*TESTO DELL' OSSERVAZIONE RELATIVA AL PROGETTO DI**IMPIANTO AGRIVOLTAICO AVANZATO "PARMA"***Premessa**

In qualità di abitante della frazione di Mamiano (Comune di Traversetolo), si presentano formali osservazioni nell'ambito della procedura di Valutazione di Impatto Ambientale relativa al progetto presentato dalla Ditta Green Frogs Parma S.r.l., di realizzazione di un impianto agri-voltaico su terreni agricoli, di proprietà della Ditta Drugolo, per una superficie di circa 20 ettari, situato tra i territori comunali di Traversetolo e Montechiarugolo, in località Mamiano e Basilicanova in Provincia di Parma.

Figura 10.4: Dettaglio in sezione delle strutture energetiche scelte per l'impianto agrivoltaico con passaggio dei mezzi.

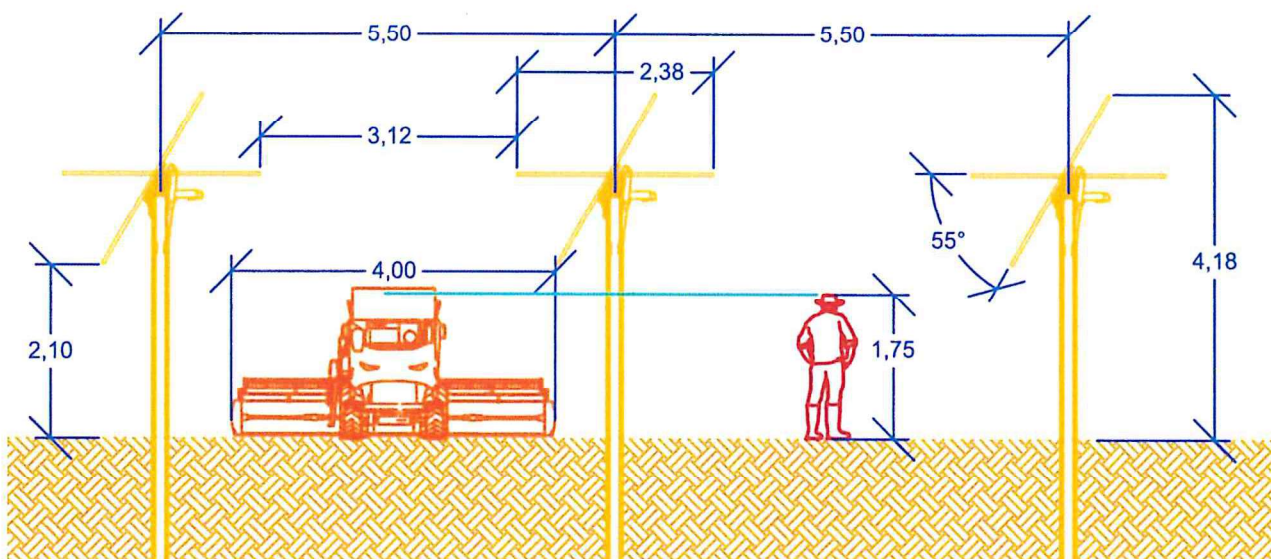
All'interno della **Relazione Agronomica (R18)** presentata dalla Ditta Green Frogs S.r.l., a **pagina 90**, viene illustrata la configurazione spaziale dell'impianto agrivoltaico, con particolare riferimento all'altezza minima da terra dei moduli fotovoltaici. Nella figura allegata, tale altezza è rappresentata come sufficiente al passaggio di una persona adulta e, presumibilmente, anche di macchine agricole, tra cui una mietitrebbia.

Tuttavia, l'immagine risulta fuorviante e tecnicamente discutibile, in quanto mostra un'altezza minima dei pannelli da terra pari a circa 2,10 metri, a fronte di una mietitrebbia raffigurata con dimensioni simili a quelle di una persona alta circa 1,75 m. Questo confronto grafico appare palesemente artefatto, non essendo rappresentativo delle reali proporzioni e delle effettive dimensioni dei macchinari agricoli impiegati in campo.

Nella realtà operativa, le mietitrebbie attualmente in commercio presentano un'altezza complessiva compresa tra i 3 e i 4 metri, a seconda del modello e della configurazione. Di conseguenza, la quota libera di 2,10 m risulta insufficiente a consentire il transito e l'utilizzo di tali mezzi al di sotto della struttura fotovoltaica, rendendo impossibile l'esecuzione di numerose operazioni colturali meccanizzate che, nel contesto di un impianto agrivoltaico efficiente, dovrebbero invece essere garantite.

In aggiunta, è importante sottolineare che le superfici agricole raramente si presentano perfettamente livellate. È comune la presenza di avvallamenti, dislivelli o leggere cunette, che possono ulteriormente ridurre l'altezza utile al passaggio delle attrezzature. Questo elemento aggrava ulteriormente il rischio che l'impianto fotovoltaico ostacoli in modo significativo le normali pratiche agricole, compromettendo il principio stesso della multifunzionalità agrivoltaica, che prevede una reale integrazione tra produzione energetica e attività agricola.

Fig. 2 – Via Stradazza

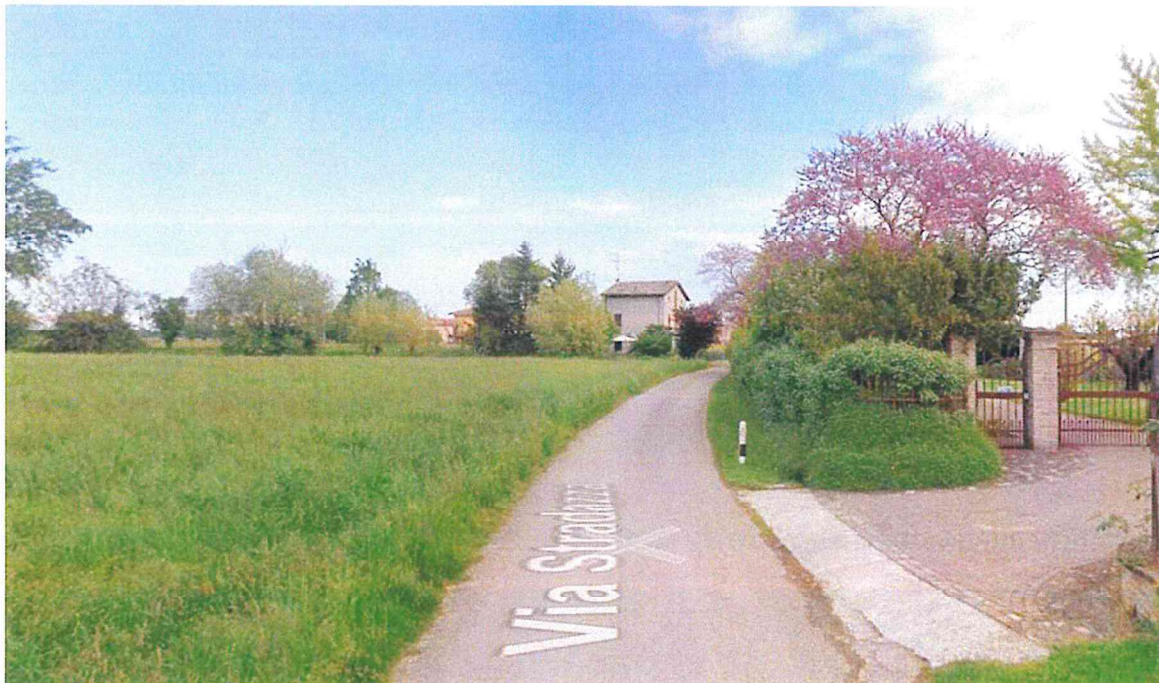
Il problema si presenterebbe anche con le strade "via Stradazza" (fig. 2) e la "Comunale dei Mulini" (fig. 3) in quanto la prima presenta le stesse caratteristiche di Via del Parma e la seconda è una strada bianca ghiajata. Si fa presente che queste strade sono generalmente utilizzate anche da pedoni, ciclisti e famiglie per passeggiate e momenti di relax.
